Rapport de l'Inspection des installations classées

Visite d'inspection du 06/02/2024

SENERVAL UIOM

Références : 0536/MS/AG
Code AIOT : 0006700536

N° 4 : Maîtrise et surveillance des émissions de mercure

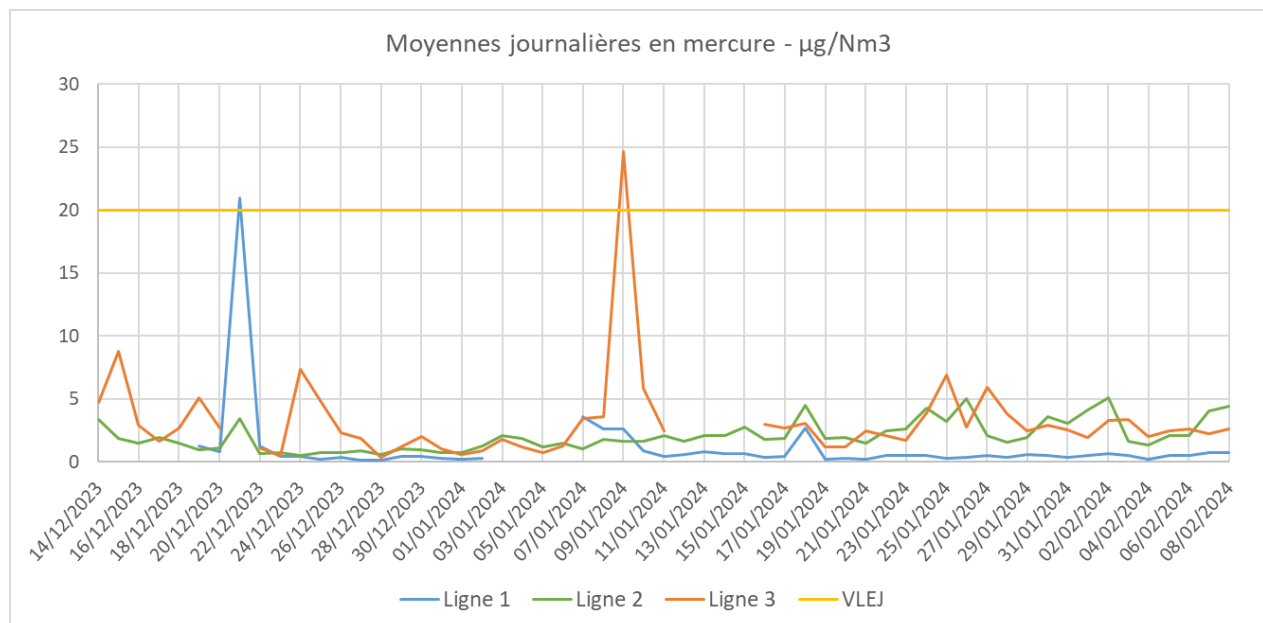
Les résultats de la mesure en continu (mise en place le 14 décembre 2023) dont il est rendu compte pour les mois de décembre, janvier et début février montrent deux dépassements modérés (21 et 24 $\mu\text{g}/\text{m}^3$. Cf. le tableau ci-dessous, produit par l'exploitant après la visite). L'exploitant les attribue à la présence ponctuelle dans la masse des déchets incinérés, de déchets contenant du mercure. Cette explication est recevable au regard des moyennes journalières très basses hors ces incidents, au maximum quelques $\mu\text{g}/\text{m}^3$.

L'affichage de l'appareil de la ligne 1 indiquait en permanence une valeur négative de - 0,2 $\mu\text{g}/\text{m}^3$. L'affichage de l'appareil de la ligne 3 montrait des valeurs instantanées fluctuantes, jusqu'à 17 $\mu\text{g}/\text{m}^3$, ce qui peut traduire la présence d'un déchet mercuriel (*Pour mémoire : un incident était aussi en cours ligne 3, peu avant ce constat. Cf. point 6*).

L'inspection a posé la question en visite de la valeur constante et négative affichée sur l'écran de l'appareil de mesure du mercure de la ligne 1. L'exploitant a justifié par la suite que cette valeur correspondait à zéro, soit l'absence de détection du métal. Il a produit les valeurs sur 1/2 heure l'encadrant, légèrement positives.
